Ministero per i beni e le attività culturali

Oggetto: **SAN PANCRAZIO SALENTINO (BR): Impianto di produzione di energia elettrica da fonte eolica della potenza pari a 34,50 MW, sito nel comune di San Pancrazio Salentino (BR) e relative opere di connessione nei comuni di Avetrana (TA) ed Erchie (BR), denominato "Parco eolico San Pancrazio Torrevecchia".**
Procedura riferita al Decreto legislativo n. 152/2006 – VIA.
Proponente: Società Tozzi Green S.p.A.
Parere tecnico istruttorio della Direzione generale Archeologia, belle arti e paesaggio (ABAP).

03/06/2019

CARTOGRAFIA C3

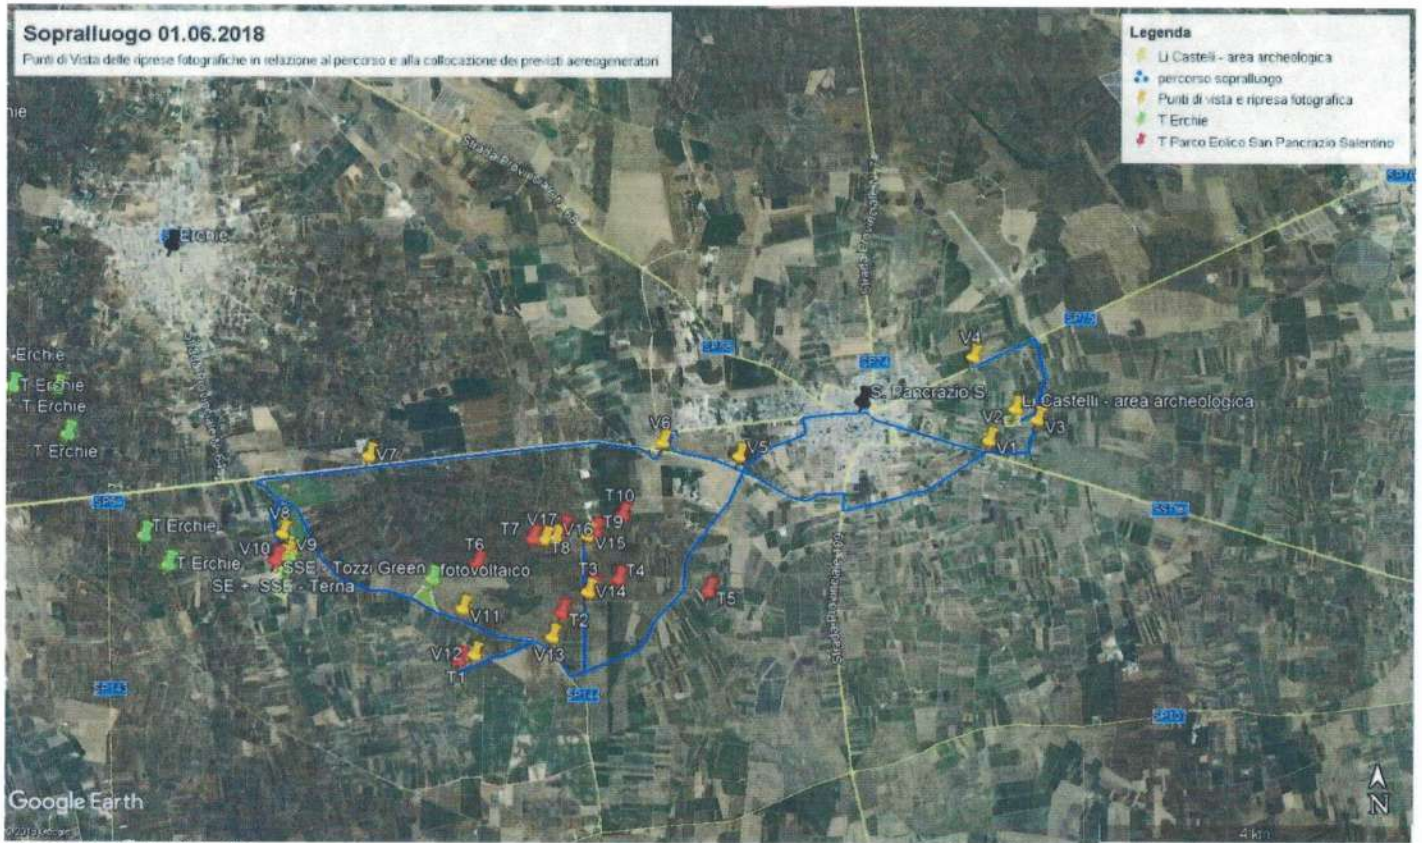
Partendo da Piazza Umberto I e percorrendo la via omonima e la strada a valenza paesaggistica SS 7 ter, con l'utilizzo di tre autovetture, il gruppo si è diretto verso la località Li Castelli, effettuando una serie di soste intermedie dove sono state realizzate delle riprese fotografiche (V1-V2a-V2b). In corrispondenza dell'area archeologica Li Castelli si è esaminata la relazione tra il sito e il parco a realizzarsi.

CARTOGRAFIA C5

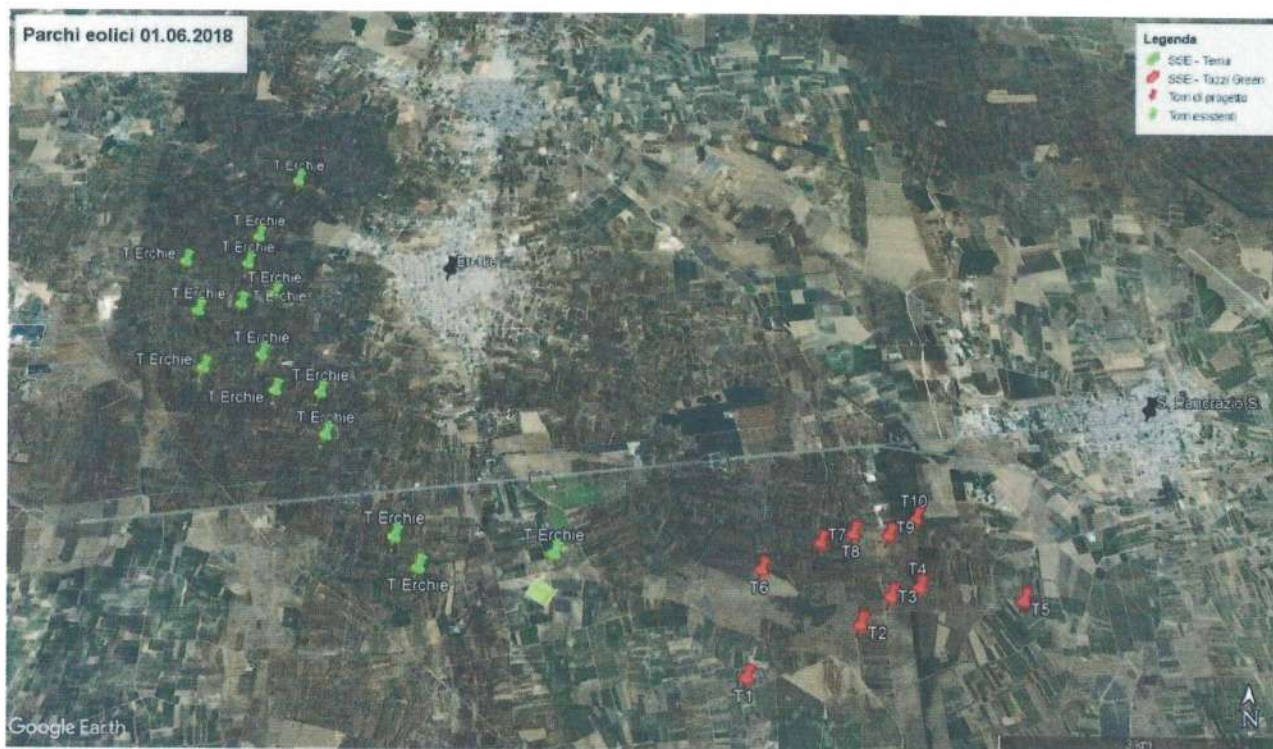
*Da San Pancrazio Salentino, percorrendo la SP 66 e la SP 68 si è giunti al centro urbano di Torre Santa Susanna e da qui, percorrendo la SP 62 (C1), ad **Oria** per valutare la visibilità del previsto parco eolico dalla piazza antistante la Cattedrale, dai riconosciuti valori storico-artistici e le valenze paesaggistiche, posta ad una quota pari a circa 146 m s.l.m. (...). Dal suddetto punto privilegiato di osservazione, dal quale è possibile traguardare il paesaggio sottostante dal centro urbano di San Donaci a sud est, sino alle coste ioniche e le località **Torre Santa Susanna, Manduria e Avetrana**, si è rilevata la visibilità dei **15 aerogeneratori che costituiscono il parco eolico di Erchie**, la loro altezza complessiva di **125 m (...)** e l'impatto sul paesaggio. Alla luce della suddetta constatazione si è vagliato il potenziale impatto che potrebbero avere gli aerogeneratori di progetto alti 200 m (132+68), la loro visibilità e la capacità di ingombro, oltre alla percezione di affollamento, che contribuirebbe a produrre l'effetto selva (cfr. C5) >.*

Fasce di distanza dagli aerogeneratori per la definizione dell'indice di percettibilità (P)

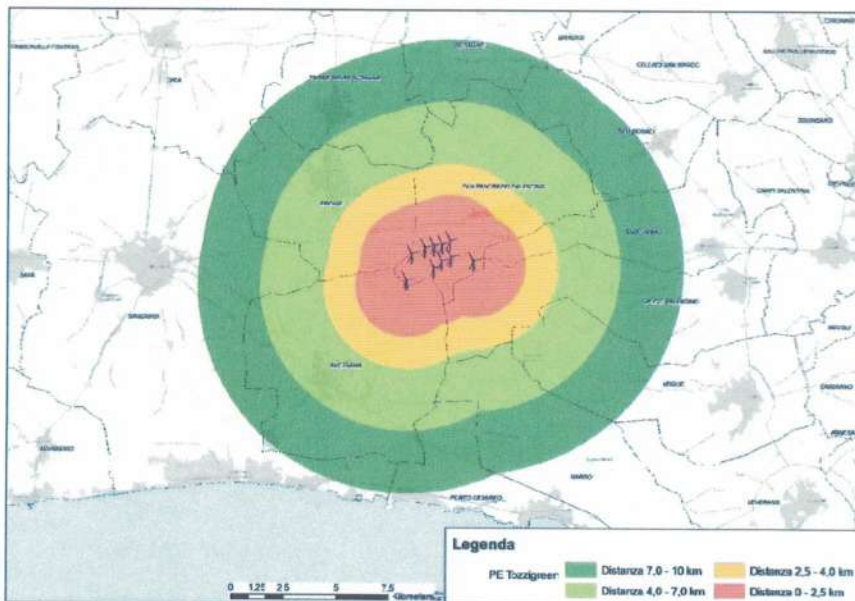
CONSIDERATO quindi che la Società proponente, a seguito di specifica richiesta da parte del Ministero dell'ambiente e della tutela del territorio e del mare, ha riesaminato gli indicatori stabiliti dalle suddette Linee guida della Toscana - riconoscendo quindi implicitamente come fondate le criticità evidenziate da questa Direzione generale - e ha attribuito, in particolare, all'indicatore relativo alla **Percettibilità (P)**, utile per determinare proprio la **Visibilità dell'Impianto** [$VI=P \times (B+F)$], una scala di valori (**P** da **1,2** a **1,8**), **proporzionata alla distanza** dei punti sensibili dall'impianto eolico (suddividendo l'ambito distanziale di 10 Km in quattro fasce, della cui determinazione dell'ampiezza non viene specificato il criterio considerato che per la fascia arancione si stabilisce un'ampiezza inferiore rispetto alle altre), anziché il valore utilizzato in precedenza pari a **P=1,2** per quasi tutti i punti sensibili, qualunque fosse la distanza dall'impianto eolico proposto. Si riporta di seguito l'immagine tratta dal documento: "Integrazioni allo studio di visibilità di progetto" relativa alla definizione dell'indice di Percettibilità (P), come determinato in relazione alle distanze dall'impianto eolico.

CONSIDERATO pertanto che la **Matrice di Impatto Visivo** come determinata nello "Studio di visibilità" dovrebbe essere ridefinita alla luce delle modifiche apportate al valore della Percettibilità P, come dalle sopracitate "Integrazioni allo studio di visibilità di progetto".

Figura 7 – Valore del Paesaggio ($VP=N+Q+V$)

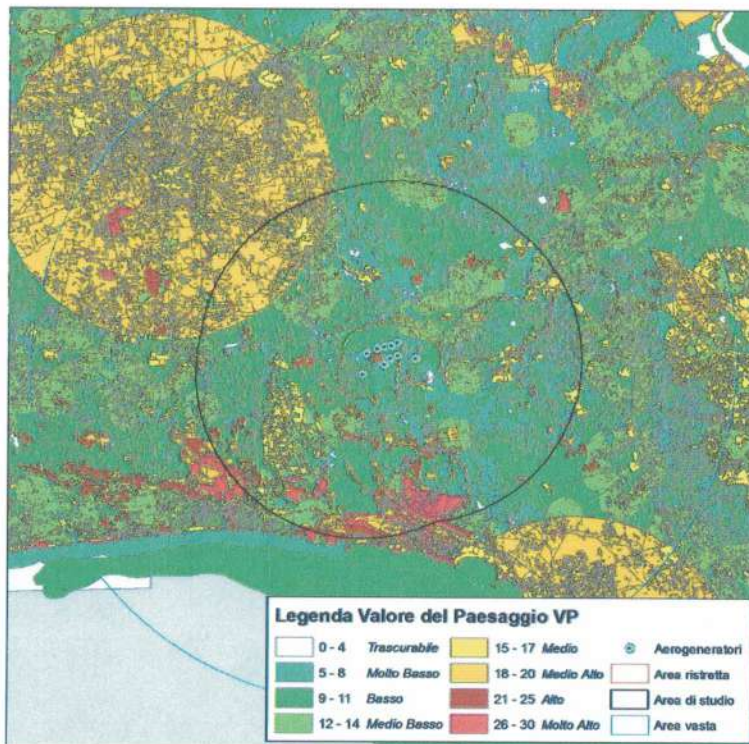
CONSIDERATO quindi che a seguito dell'attribuzione di un valore diverso all'indicatore **P (Percettibilità)**, si modifica di conseguenza il valore relativo alla **Visibilità dell'impianto (VIn – Visibilità dell'Impianto normalizzata)** - passa da un valore medio pari a circa $VIn = 2$ Bassa o Molto Bassa, ad un valore medio compreso tra $3=VIn$ Bassa e $7=VIn$ Alta, in funzione della distanza dei punti sensibili dall'impianto), con conseguente aumento dell'Impatto Visivo (IV), almeno per molti punti sensibili presenti nell'ambito distanziale di 4 km, quali le masserie (ad esempio la masseria Torre Vecchia passa da un Indice di Impatto Visivo $IV=16$ ad un $IV= 24$), alcuni tratti della strada a valenza paesaggistica SS7ter -Strada dei vigneti, le aree boscate presenti nell'area vasta di riferimento, compresa l'"area boscata" esistente tra l'aerogeneratore T6 e l'aerogeneratore T2, non considerata però nello "Studio di visibilità" quale punto sensibile, sebbene molto prossima all'impianto eolico proposto (quindi con VI Alta e, come desumibile dalla Figura 7 dello "Studio di visibilità" sotto riportata, con VP Alto, compreso tra 21 e 25, su 30 e quindi probabilmente caratterizzata da un alto valore dell'Impatto Visivo).
